Raumverträglichkeitsprüfung

für die Errichtung der 380 kV-Leitung Ämter

Stellungnahmen Privater im Beteiligungsverfahren nach § 10 Abs. 5
Niedersächsisches Raumordnungsgesetz (NROG)

Zusammenfassende Darstellung und Erwidern der eingegangenen
Hinweise, Fragen und Forderungen

Abbildung 3 Vorschlag eines Stellungnehmers für eine Trassenführung im Bereich Mechtersen unter Nutzung der Bestandstrasse

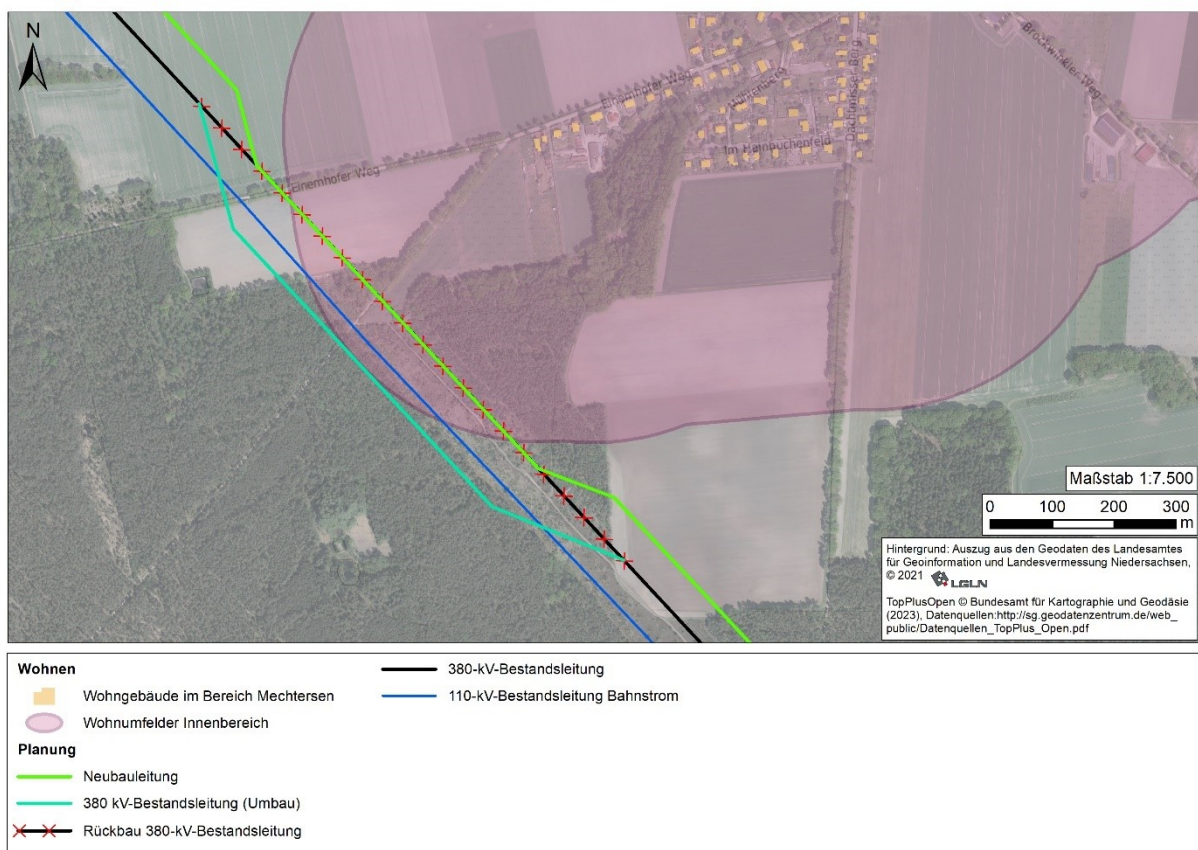
gewährleistet werden kann. In Mechtersen liegen keine zwingenden technischen, raumordnerischen oder naturschutzfachlichen Gründe vor.

Zudem berücksichtigt der Trassierungsvorschlag des Stellungnehmers nicht die 110 kV-Bahnstromleitung. Zwischen den Leitungen muss aufgrund des Schutzstreifen der jeweiligen Trasse ein Abstand von ca. 50-60 m Abstand bestehen, deswegen ist der Trassierungsvorschlag technisch nicht umsetzbar (vgl. Abbildung 3 Vorschlag eines Stellungnehmers für eine Trassenführung im Bereich Mechtersen unter Nutzung der Bestandstrasse). Selbst wenn der Abstand zwischen den Leitungen eingehalten würde, erhöhen sich bei dem Vorschlag durch die Kreuzung der Bahnstromleitung, den Einsatz von acht Winkelmasten und die höheren Gehölzeingriffe und somit notwendige Kompensation die Kosten deutlich. Unter Berücksichtigung § 43 Abs. 3c EnWG, würde der Trassenverlauf unter den Gesichtspunkten des möglichst geradlinigen Verlaufs und der Wirtschaftlichkeit nachteilig abschneiden und in der Alternativenabwägung ein anderer Trassenverlauf (z.B. zwischen Mechtersen und Vögelsen) als vorzugswürdig eingestuft werden.

Abbildung 5 Vorschlagen werden zwei Standortalternativen südlich Rettmer / nördlich der B209, angrenzend an das Waldgebiet „Schwarze Heide“

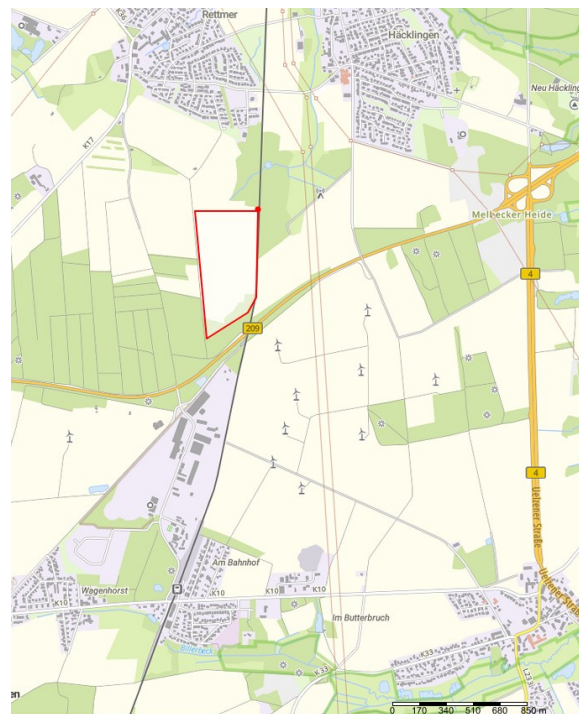
27.1 Standortalternativen im Bereich südl. Rettmer: *Vorschlagen werden zwei Standortalternativen südlich Rettmer / nördlich der B209, angrenzend an das Waldgebiet „Schwarze Heide“ (s. Abbildung). An den vorgeschlagenen Standorten sei der Eingriff einfacher und schonender für Mensch, Umwelt und Natur und damit auch umweltverträglicher, umweltschonender und ökologisch sinnvoller. Die Erschließung könnte hier über eine Abbiegespur, wie bei der Zufahrt gegenüber zum Gewerbegebiet / ADAC Gelände, erfolgen darüber hinaus bestehe hier zusätzlich die umweltschonende und umweltverträglichere Möglichkeit Transporte / Anlieferungen per Schiene durchzuführen. Dieser alternative UW-Standort sei im Vergleich zum UW-Standort (F) Melbeck in der Bilanzierung und Abwägung der erheblich geringere Eingriff für Mensch, Umwelt, Natur. Zudem gingen bei dieser Alternative nur ca. 3 ha Wald oder, bei entsprechender Verschiebung der Fläche, kein Wald verloren. In Melbeck würden ca. 25 ha Wald verloren gehen. Es müsse außerdem erheblich weniger stark von der Bestandsleitung abgewichen werden, der vorgeschlagene Standort wäre also wirtschaftlicher. Ein weiterer Vorteil sei, dass bereits eine ältere, natürliche Eingrünung vorhanden sei, die nicht erst neu angepflanzt werden müsste.*

Erwiderung der TenneT:
